DZ.342.19.2020.1

Dostawa znaków drogowych i urządzeń bezpieczeństwa ruchu drogowego na rok 2020 dla sieci dróg wojewódzkich administrowanych przez Zarząd Dróg Wojewódzkich w Łodzi z prawem opcji

Działając na podstawie art. 38 ustawy z dnia 29 stycznia 2004r. Prawo zamówień publicznych (t.j. Dz. U. z 2019 r., poz. 1843 ze zm.) oraz pkt. 12 Specyfikacji Istotnych Warunków Zamówienia, zwanej dalej SIWZ, dotyczącej w/w postępowania o zamówienie publiczne prowadzonego w trybie przetargu nieograniczonego, Zarząd Dróg Wojewódzkich w Łodzi niniejszym wyjaśnia:

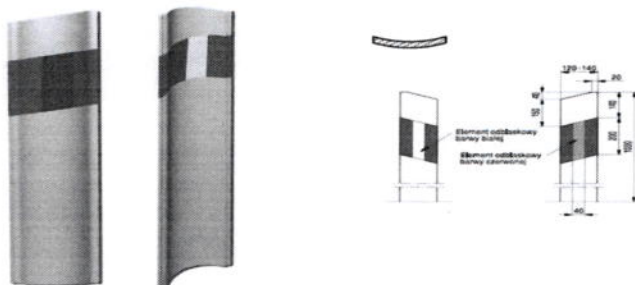
Co Zamawiający rozumie przez słupek prowadzący U-1a profil wypukły i profil zwykły? Czy chodziło Zamawiającemu odpowiednio o słupki u-1a uchylne oraz o przekroju trapezowym?

Zamawiającemu chodziło o słupki U-1a o profilu zwykłym (trapezowe) oraz uchylne o profilu wypukłym (rys. powyżej)
